**LICITACIÓN PÚBLICA N° 05/2025**

# "SEÑALIZACIÓN DIGITAL LED PARA LA R.N. A014 – AVENIDA DE CIRCUNVALACIÓN FEDERICO CANTONI"

## CIRCULAR Nº 3
## MODIFICATORIA

***MEDIDAS TENTATIVA PANTALLA LED FULL COLOR MENSAJERÍA VARIABLE: 8.30x1.90 m***

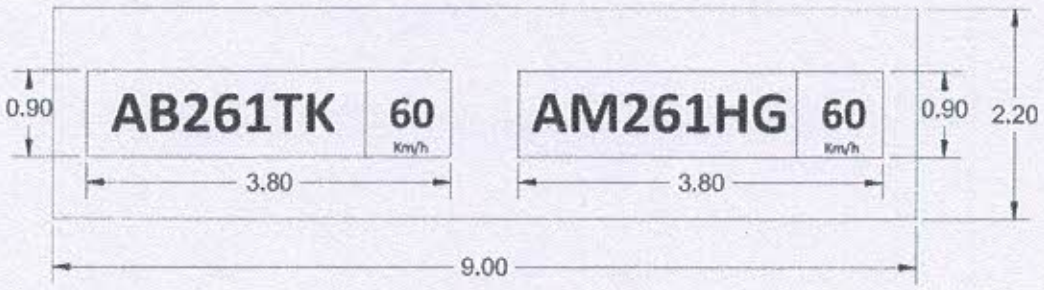
Sistema de pantalla LED Outdoor ECO-FRIENDLY IP65 diseño modular liviano de fácil mantenimiento, alto brillo (10.000 nits) y bajo consumo, confeccionada de forma modular:

PÓRTICO MENSAJERÍA VARIABLE + MONITOREO DE PATENTE (ITS)

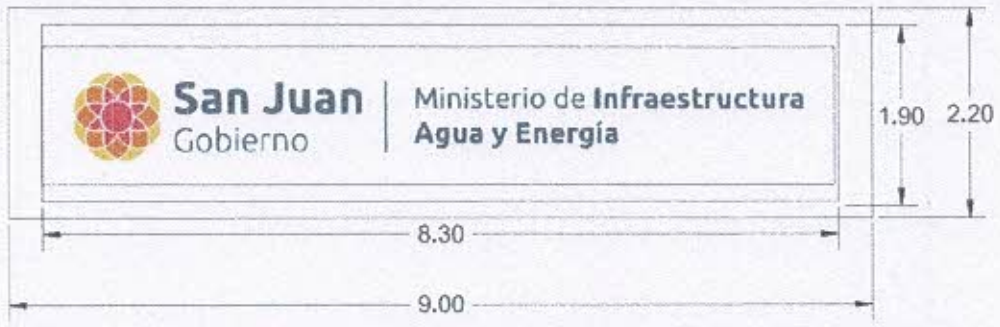
***MEDIDAS TENTATIVAS PANTALLA LED FULL COLOR LECTOR PATENTE: DOS (2) de 3.80x0.90 m***

Las pantallas LED respectivas serán encuadradas en una marquesina constituida por una estructura metálica, compuestas por perfiles de acero los cuales será de soporte para lámina de hierro BWG N° 24 que sirve como soporte para la gráfica, la cual será informada a la contratista en su debido momento. La marquesina deberá estar fijada a la estructura del pórtico siendo independiente del soporte de pantalla. Toda la estructura debe ser sometida a cálculo, trabajo de pintura y normativas aplicadas a la estructura de pórticos metálicos. La grafica será a definir por la inspección en su debido momento
